GEN-1.100-2807

Ref. Dictamen Técnico s/ MGIA "Parque solar Agua del Toro".
Departamento de San Rafael. Provincia de Mendoza.
EX-2024-08357918-GDEMZA-SAYOT Resolución 031/2025.

Por medio de la presente se procede a dar respuesta a las correcciones y solicitudes de información ampliatoria a la presentada en el MGIA del Parque Solar Agua del Toro – San Rafael III, de la empresa GENNEIA, a partir del dictamen técnico fechado en 28 de febrero de 2025.

LAYOUT DE PLANTA GENERAL

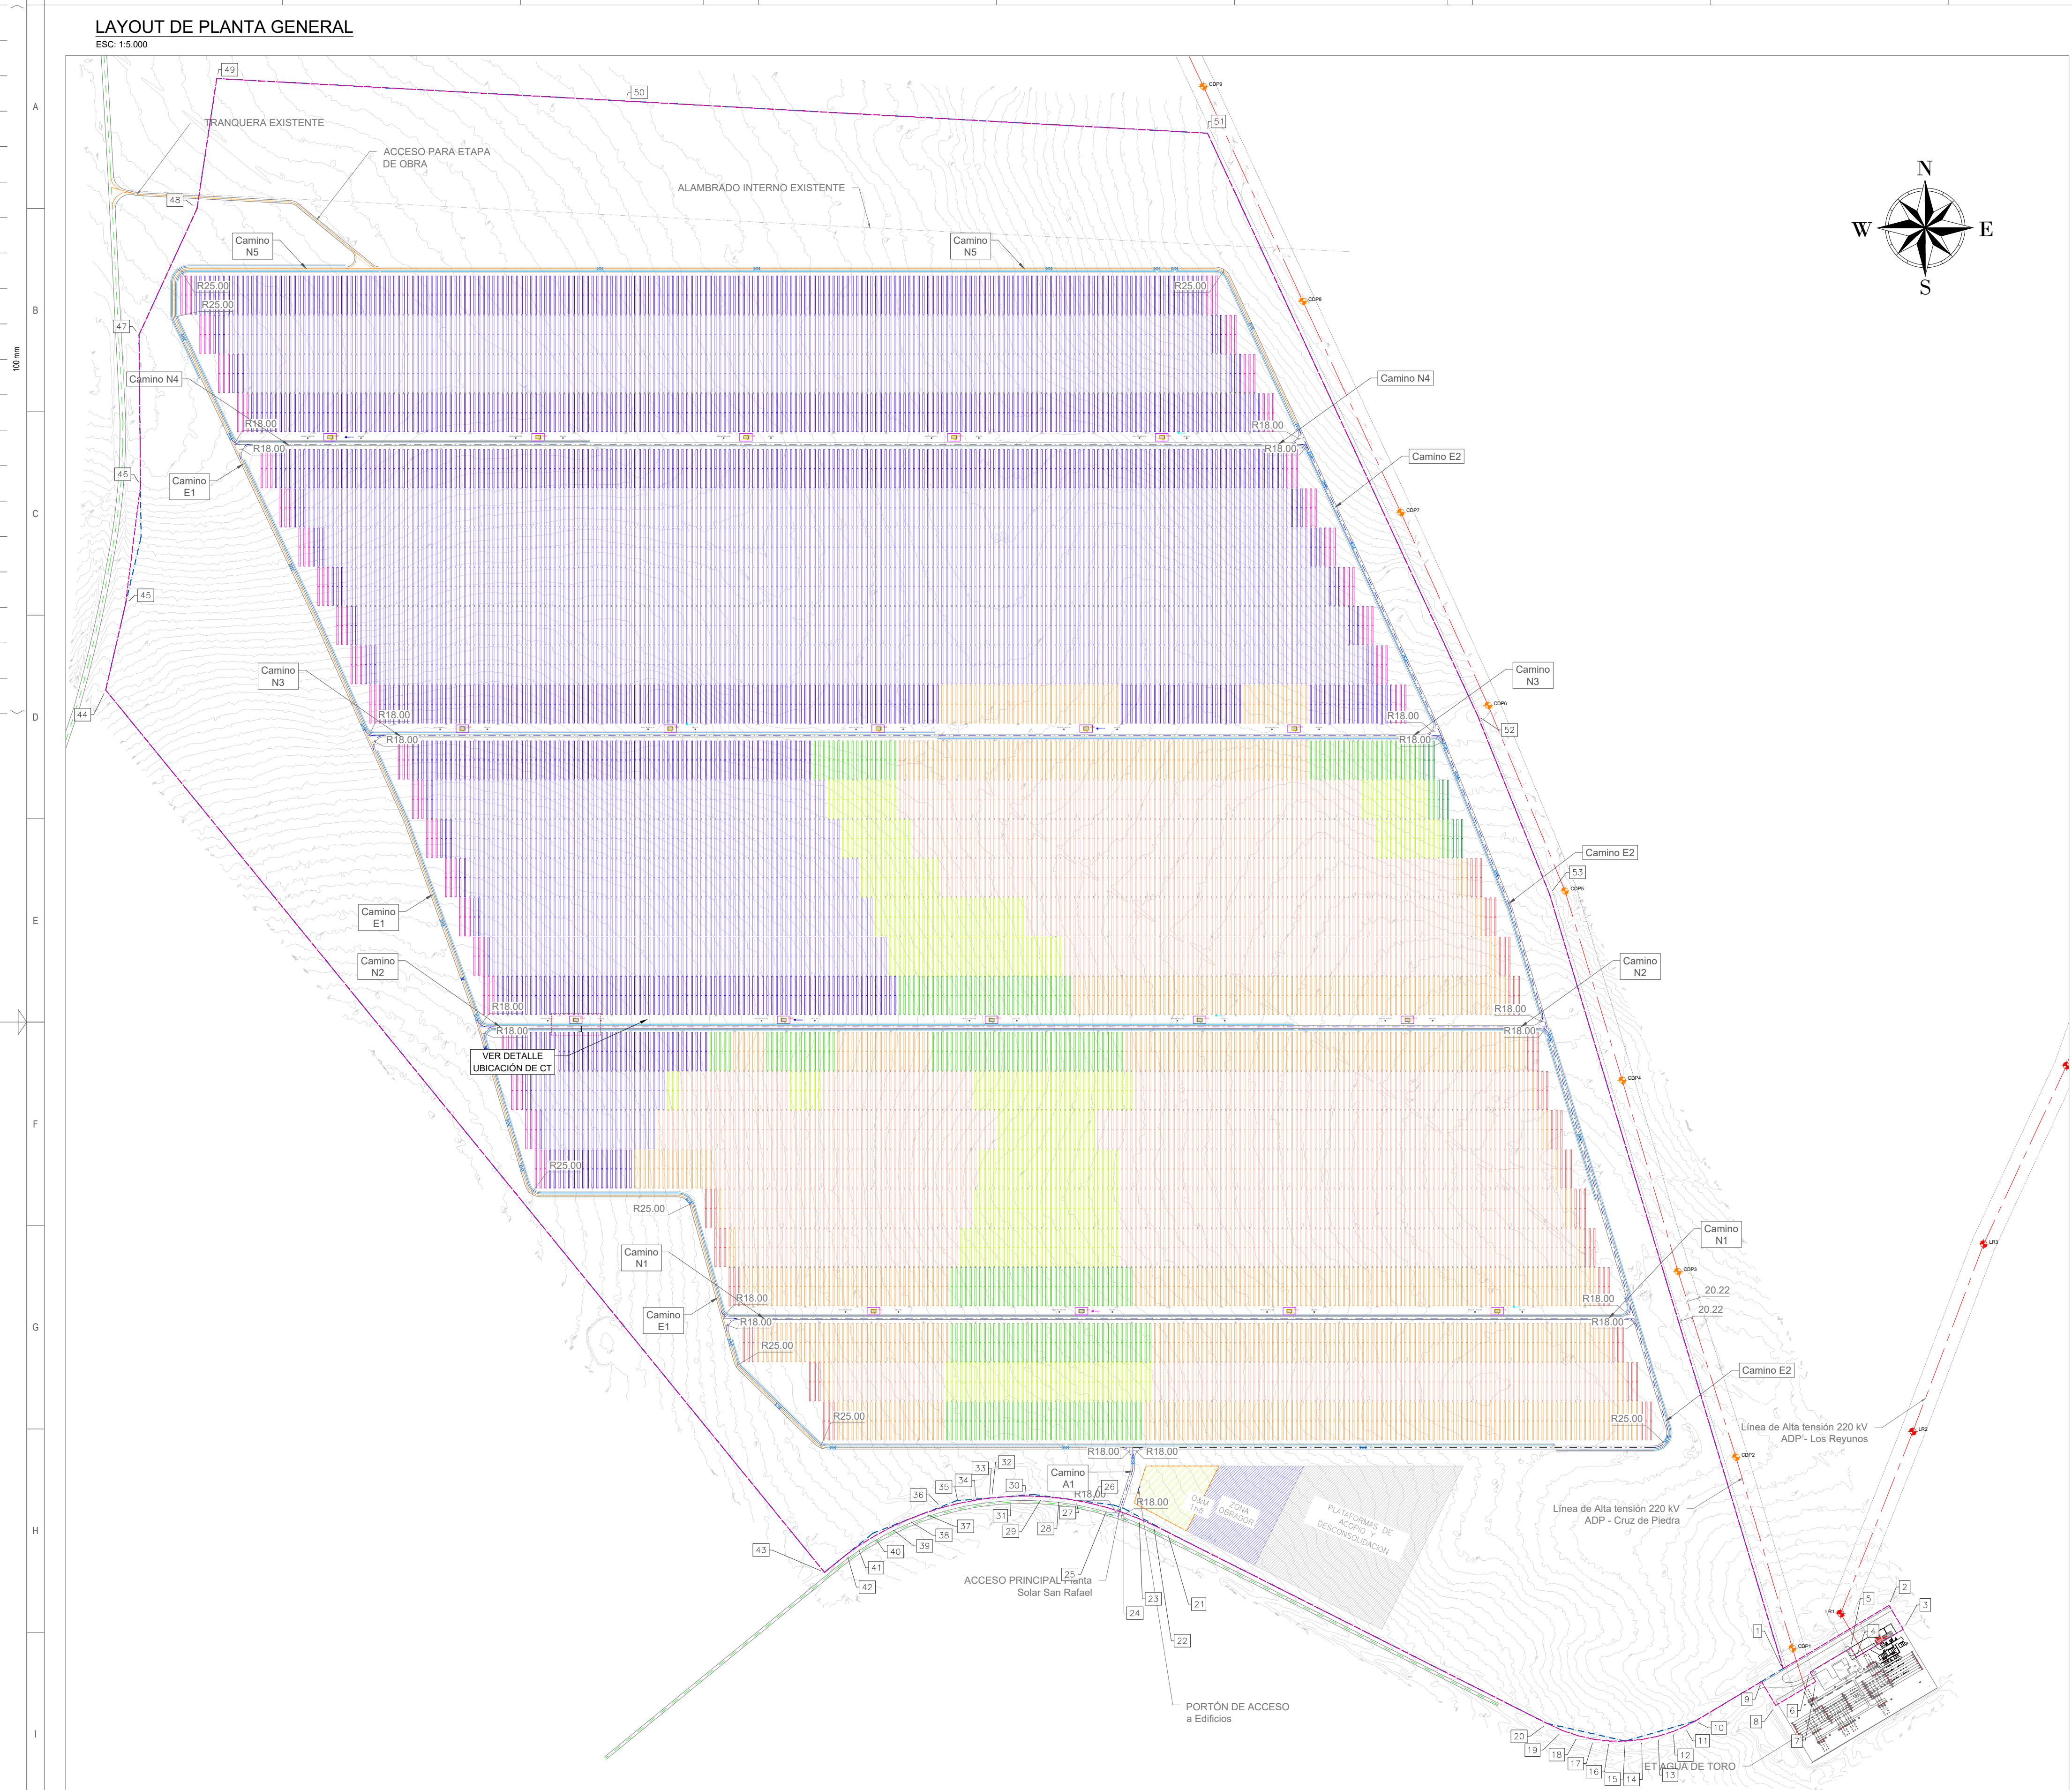
Camino de acceso al parque solar. Es necesario que se indique por dónde se realizará el acceso al parque desde el camino rural que se indica en la pág. 21 y que se presenten las actividades necesarias para la construcción del mismo.

Rta. El ingreso al parque será el utilizado para el PS San Rafael (en construcción). En el Anexo 01 de la presente no se incluye el LAYOUT de dicho proyecto, donde se observa el acceso y detalles complementarios de dicho proyecto.
